改善箇所説明図②

基準不適合発生箇所②

原動機

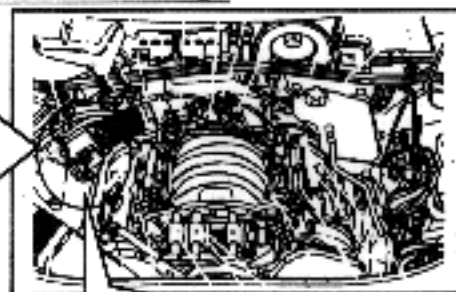
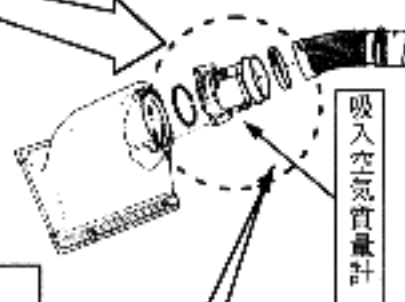
原動機の吸入空気質量計の整流ネットの取付構造が不適切なため、バック・ファイア等により、脱落し、最悪の場合、スロットル・バルブ部に引っかかり、原動機の回転が下がらなくなるおそれがある。

接着剤の塗布量が少なく、金枠が見えるもの。

全車両点検し、樹脂製吸入空気質量計の整流ネットの接着剤の塗布量が少なく、金枠が見えるものは脱落防止用の樹脂製リングを取付ける。また、当該整流ネットが脱落しているものは吸入空気質量計を良品と交換する。

脱落防止用の樹脂製リング
